Ein Würfel gegen die Raumnot

Die Schickhardt-Schule in Stuttgart bietet seit 2021 alle drei Schulabschlüsse an. Spätestens seitdem gab es Platzprobleme, die in einem nun entschiedenen Wettbewerb angegangen werden.

Nicht offener, einphasiger Realisierungswettbewerb

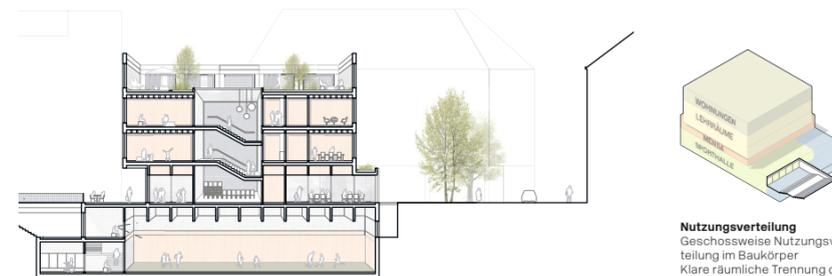
Der Schulhof verbindet Neubau und Bestand miteinander und schafft eine klare Achse zwischen den beiden Gebäuden. Er liegt über Straßenniveau, wodurch eine klare Grenze entsteht. Der Hof ist teilweise entsiegelt und biodivers bepflanzt, ein Sinnesgarten ist geplant. Eine Freitreppe beleuchtet das Foyer der Sporthalle im UG und bietet Sitzplätze. Grundriss EG und Schnitt im Maßstab 1:750

3

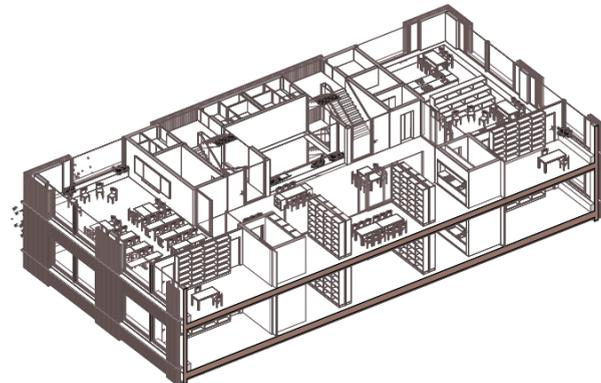
3. Preis Moeller Soydan und Bernrieder Sieweke-Lagemann Architekten planen mit Atelier 8 Landschaftsarchitektur einen länglichen Holzbaukörper. Der Hof ist gut proportioniert, die Jury bewertet einen vollständig versiegelten Boden allerdings als inakzeptabel.

Die Clustermitte (Abbildung links) zwischen den Unterrichtsräumen in den Obergeschossen wird über ein Atrium belichtet. Auf dem Dach befindet sich ein Freiluftklassenzimmer (kleine Abbildung). Die Organisation bewertet die Jury als gelungen, bemängelt jedoch die große BGF, die nicht lesbare Fassade und hinsichtlich Brandschutz einen zu hohen Anteil an Holzfassaden.
